改善箇所説明図

燃料ホース

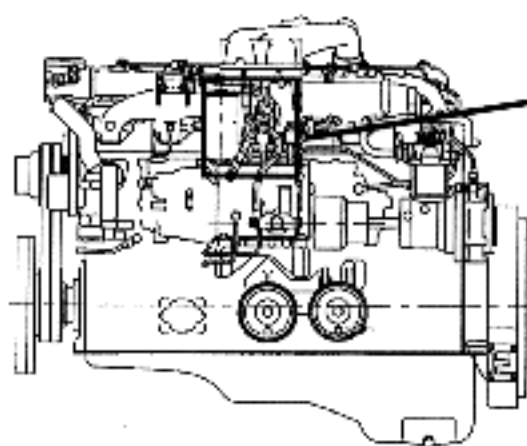
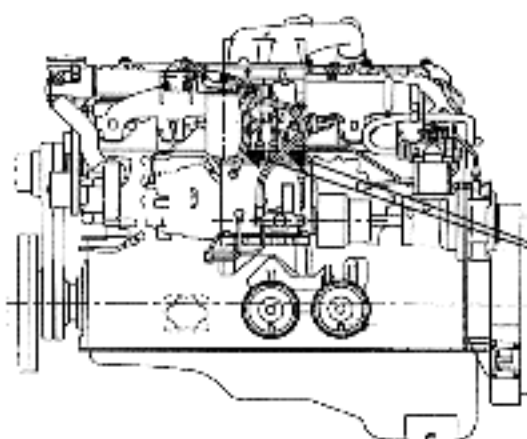
基準不適合発生箇所

〔原動機室内の燃料ホースの取り回し及び固定方法が不適切なため、そのままの状態で使用を続けると、原動機の振動により当該ホースが損傷して燃料が漏れ、最悪の場合、火災に至るおそれがある〕

〔全車両、当該ホースを新品に交換し、ホースの取り回しを変更する。〕

識別：燃料ホースの下側付け根部に
白色ペイントを塗布する。
